CASE / FORD NEW HOLLAND - Serie 40 & 10

Art.-Nr. 3482 600 105
MF 330

Abb. 1: 330 mm Einfach-Membranfederkupplung

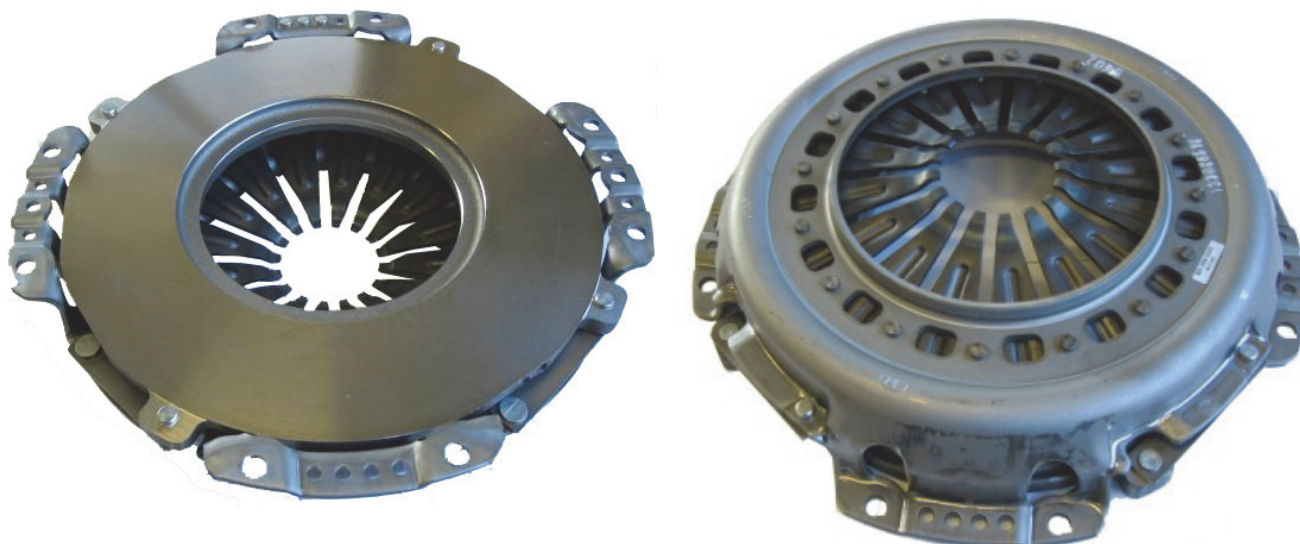
Wenn die 4 Hebel Schraubenfederkupplung durch eine SACHS Membranfederkupplung ersetzt wird, entfallen die Segmentbleche.

Die SACHS Membranfederkupplung darf nur mit einer SACHS Kupplungsscheibe verbaut werden (siehe Tabelle).
